改善箇所説明図

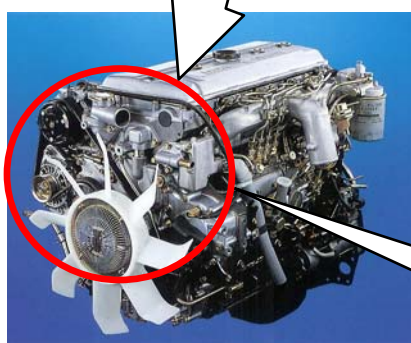
- ①原動機のカムシャフトを駆動するヘッドアイドルギヤを固定するボルトの締付けが不足しているため、当該ギヤにがたが発生するものがある。
そのため、そのまま使用を続けると、ボルトに弛みが発生して、ギヤの噛み合いが不良となり異音が発生し、最悪の場合、当該ボルトが折損してギヤの噛み合いが外れてエンジンが停止し、再始動不能となるおそれがある。
- ②原動機の冷却ファンを駆動するファンシャフトギヤの強度が不足しているため、当該ギヤが低回転時に共振を起こし摩耗するものがある。
そのため、そのまま使用を続けると、ギヤが損傷し、最悪の場合、ギヤの歯が欠損してエンジンが停止し再始動不能となるおそれがある。

- ①全車両、当該アイドルギヤを固定するボルトを対策品と交換し、当該ボルトを新たに設定した締付トルクで取付ける。なお、当該ボルトが緩んでいる場合は、アイドルギヤを新品と交換する。
- ②全車両、ファンシャフトギヤを対策品と交換する。
